ПАСПОРТ ДОСТУПНОСТИ
МУНИЦИПАЛЬНОГО БЮДЖЕТНОГО ДОШКОЛЬНОГО
ОБРАЗОВАТЕЛЬНОГО УЧРЕЖДЕНИЯ
« ДЕТСКИЙ САД № 36 « РУЧЕЕК»

Контрольная форма сбора информации об обследуемом объекте социальной инфраструктуры.

1.1. Наименование (вид) объекта Муниципальное бюджетное дошкольное образовательное учреждение « Детский сад № 36 « Ручеек»

1.2. Адрес объекта Камчатский край, Елизовский район, с.Коряки, ул .Геологов , дом 13.

Автостоянка и парковка

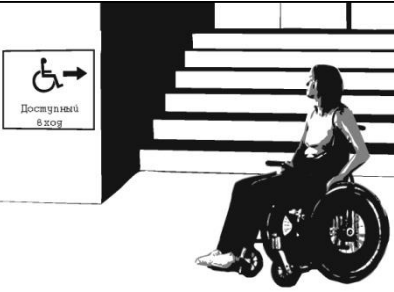
1.21	Имеется ли на парковке достаточное количество доступных мест? Если нет, то количество парковочных мест согласовано с общественными организациями инвалидов? К,О,С,Г	☐ Нет Осмотр.	10% мест (но не менее одного места) в том числе 5% для автотранспорта инвалидов на кресле-коляске до 100 вкл. 5%, но не менее 1 от 101 до 200 -5 мест и доп. 3%; от 201 до 1000 - 8 мест и доп. 2%; 1001 место и более - 24 места + не менее 1% на каждые 100 мест свыше	Нет определенных парковочных мест, в т.ч. для инвалидов	- Создать доступные места для парковки по согласованию с ГИБДД

Туалетные комнаты и кабины.

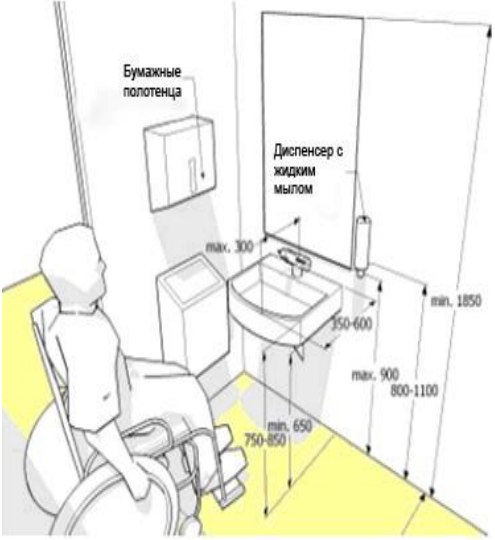
5.1.	Специально оборудованные для МГН места во всех зданиях, где имеются санитарно-бытовые помещения для посетителей. К,О,С,Г	☐ Нет Осмотр:		Санитарно-бытовые помещения не оборудованы для МГН	- Привести в соответствие
------	---	---	--	--	---------------------------
